# 改善箇所説明図

対象車両

## アングリングシリンダ変更内容

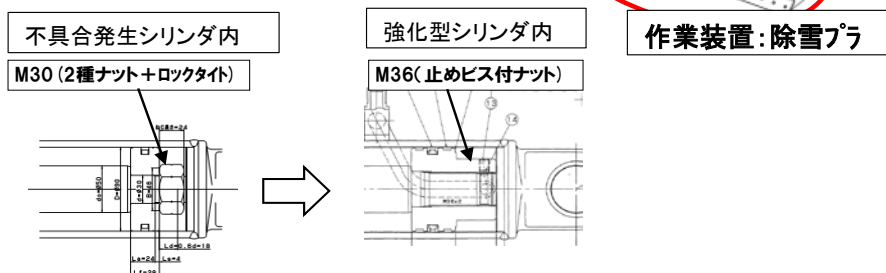
ショベル・ローダに装着している作業装置、除雪プラウにおいて、プラウをアングリングさせる油圧シリンダ(以後、アングリングシリンダ)が、作業中の衝突、衝撃によって、シリンダー内部が破損し、シリンダーが作動不良になり、作業ができなくなる。

改善措置の内容: アングリング用の油圧シリンダを強化型シリンダに変更する。

改善後の識別: **アングリングシリンダ**に白ペンキでマーキングする。
